コーニングインターナショナル株式会社
ライフサイエンス事業部

<<Costar® 10 mLストリペット製造工場および仕様変更のお知らせ>>

さて、この度、Costar 10 mLストリペット(カタログ番号 4488)について製造工場および仕様
が変更になりますのでご案内申し上げます。

Appendix III：ロット番号表示

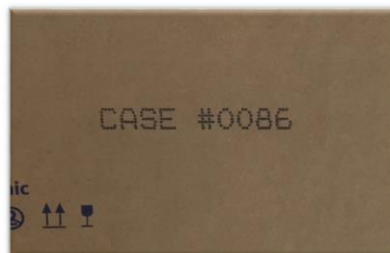
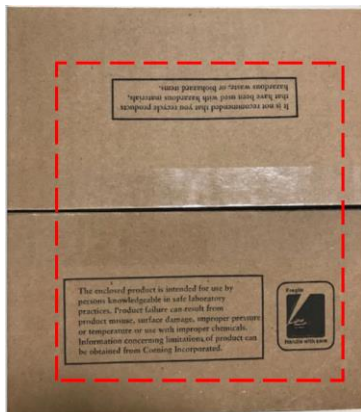
エンボス処理のロット番号表示見本

ロット番号表示:

ロット番号は 7 桁になります。最初の 1 桁が西暦の最後の桁です。次の 3 桁は製品が製造された日時を表します。最後の 3 桁は各ロットの識別番号です。(例えばロット番号 7316016 は、2017 年 11 月 12 日製造となります)
